TANGENZIALE EST ESTERNA DI MILANO

LOTTO C

INTERVENTI DI INSERIMENTO PAESISTICO - AMBIENTALE, RIPRISTINO E COMPENSAZIONI

RELAZIONE DI COMPARAZIONE TRA PROGETTO DEFINITIVO E PROGETTO ESECUTIVO

Att. 29a

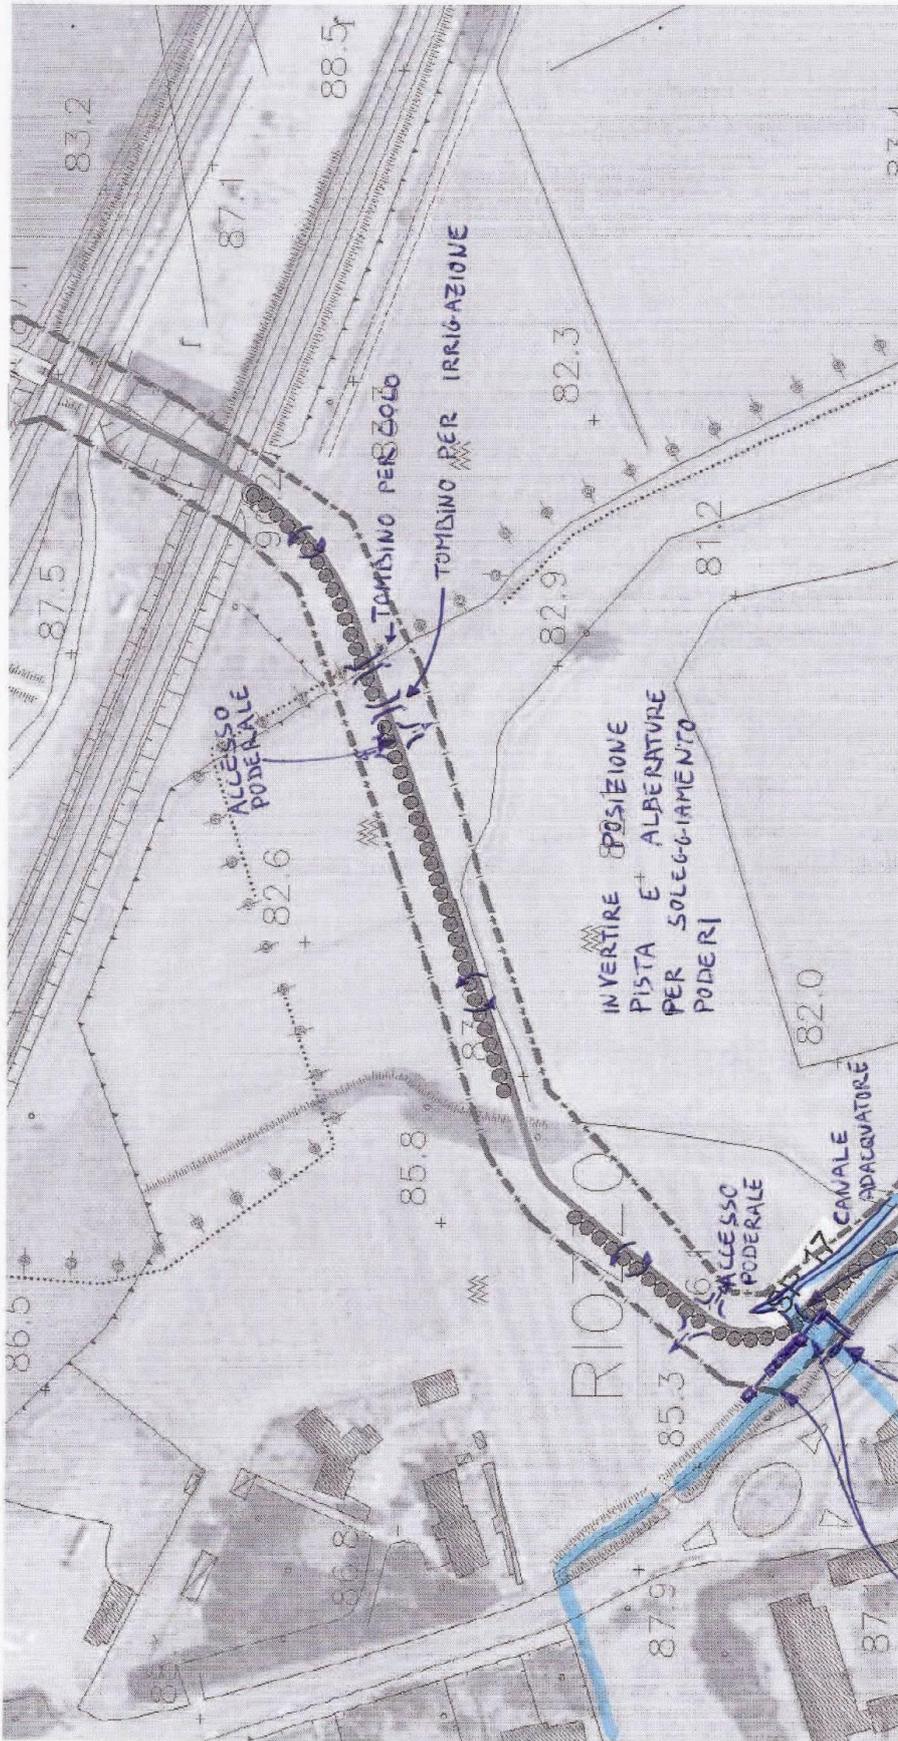
Nell'allegato 29, Roggia Canarola, si richiede di incrementare, lungo la pista ciclabile, il numero dei tombini idraulici e di accessi ai campi e di inserire una canaletta adacquatrice, comprese opere idrauliche, per garantire la continuità idraulica necessaria per l'irrigazione e per consentire agevoli accessi ai poderi. Tali richieste, non comportano modifiche alle aree di esproprio e sono state pertanto recepite in PE, ved. p.to 2.3.1 della presente relazione. Comporta invece la modifica degli espropri lo spostamento del filare arboreo da nord a sud della pista ciclabile, prescrizione pertanto non recepita.

IMPOSSIBILITÀ DI IRRIGAZIONE
DEI POPERI

Schema planimetrico delle soluzioni proposte - Opera CH05: Passerella ciclo-pedonale su fiume lambro - TEEM LOTTO C

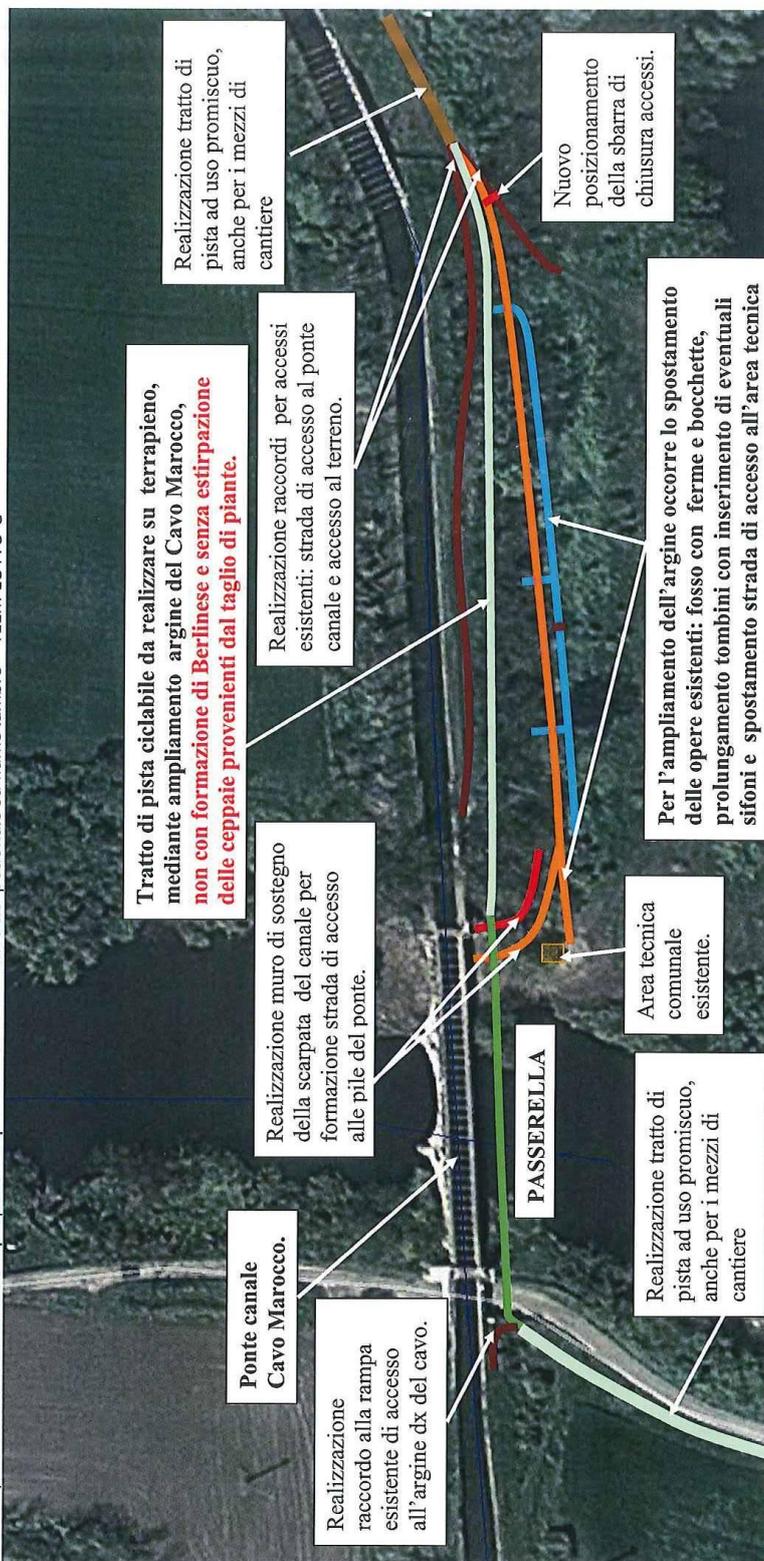
Con la suddetta soluzione il piede della scarpata verrà allargato e occuperà l'attuale stradello rurale e di servizio all'impianto tecnologico comunale e di accesso alle sponde del fiume Lambro che dovrà, conseguentemente, essere traslato insieme all'adiacente canale irriguo comprendente i manufatti esistenti per la regimazione delle acque; inoltre si prescrive che dovranno essere prolungati tutti i tombini sottopassanti il rilevato del Cavo Marocco per garantirne la continuità idraulica prevedendo, nel caso d'interferenza con la pista ciclabile, eventuali modifiche alle sezioni.

Osservazioni al P.D. del Lotto C-TEEM relativamente alla pista ciclo pedonale e passerella sul fiume Lambro CH05.

Per quanto riguarda la passerella sul fiume Lambro sarà realizzata ad una distanza di mt. 7,00 dal ponte canale esistente e a quota di mt.6,00 dal piano dell'Area tecnica comunale; mentre per quanto riguarda i tratti di pista di raccordo alle strade esistenti si riporta nella seguente planimetria quanto è stato osservato, per non compromettere la stabilità dell'argine del Cavo Marocco e per assicurare la continuità idraulica del canale, gli accessi alle strade di servizio, alle opere esistenti e alle aree di pertinenza.

5. Al fine di ottemperare alle prescrizioni riportate ai precedenti p.ti 5 e 6, si sono apportate le seguenti modifiche progettuali: la modifica geometrica e funzionale del tratto di accesso al ponte lato sponda sx idraulica Lambro, che viene reso transitabile per i mezzi del Consorzio Villoresi (strada di servizio n.3 - larghezza 3.2 m e pavimentazione in conglomerato bituminoso) e realizzazione di raccordo tra la piazzola e la rampa di accesso all'argine del cavo Marocco.
